# 改善箇所説明図

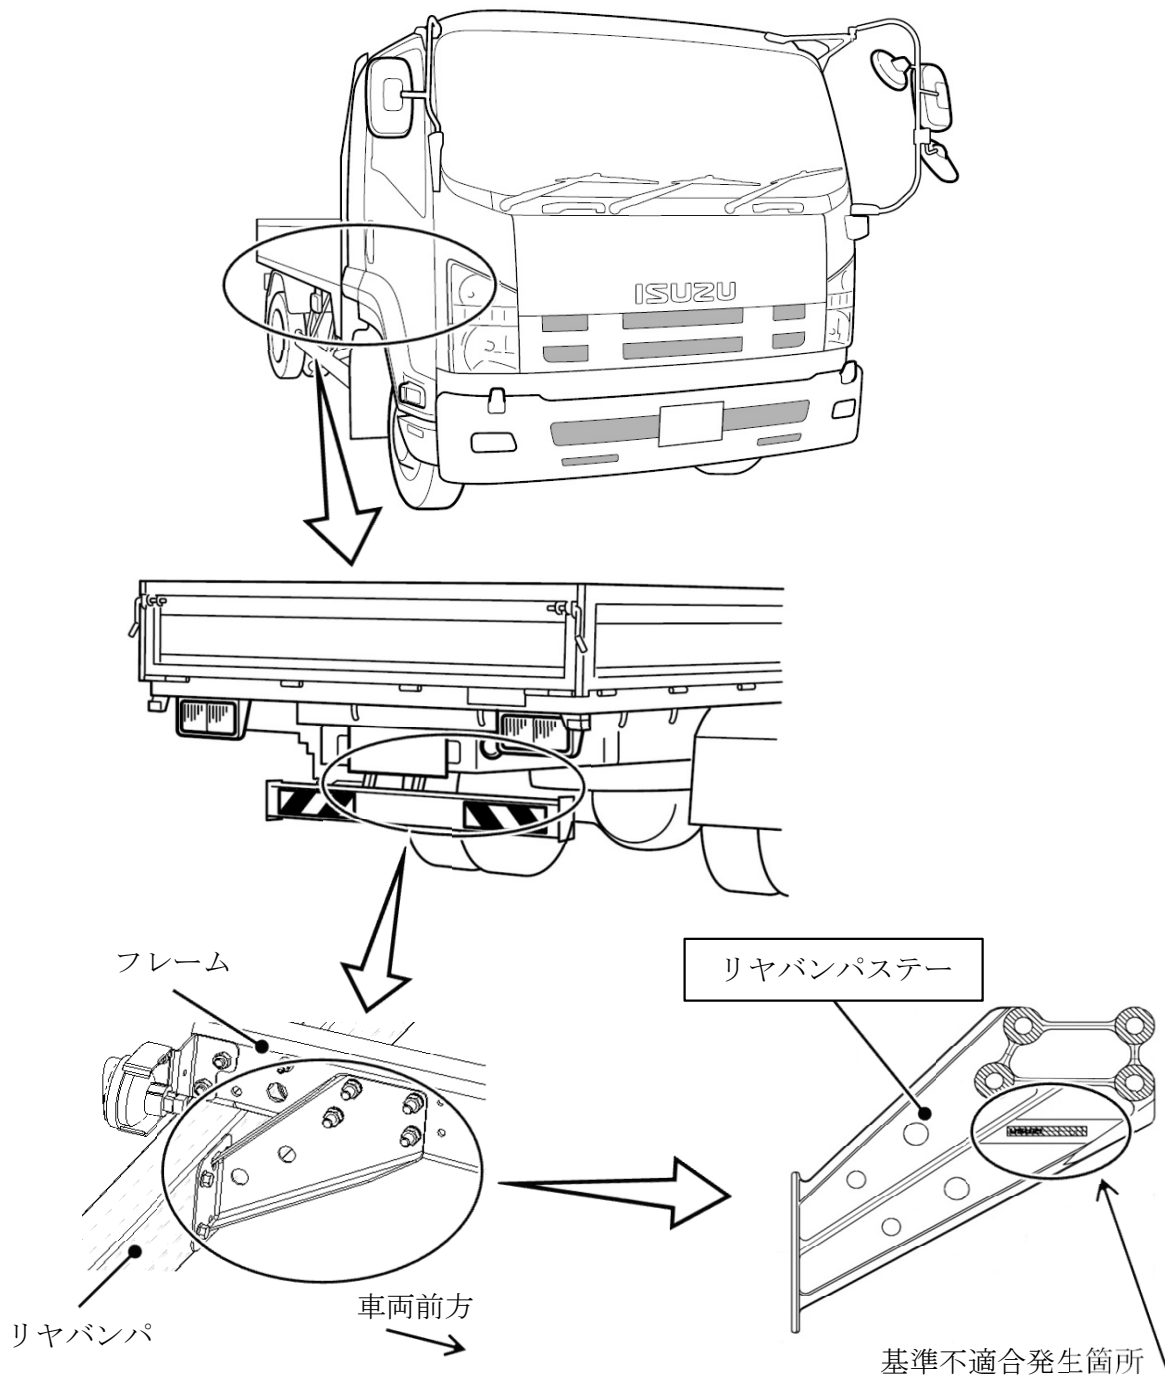
中型トラックの交換修理用リヤバンパステにおいて、識別記号が刻印されていないものがある。そのため、保安基準第18条の2（突入防止装置の基準）の基準適合性の確認ができない。

全車両、リヤバンパステの刻印の有無を点検し、刻印が無いものは良品に交換する。

識別 : リヤバンパステに識別ペイント（黄色）を塗布する。
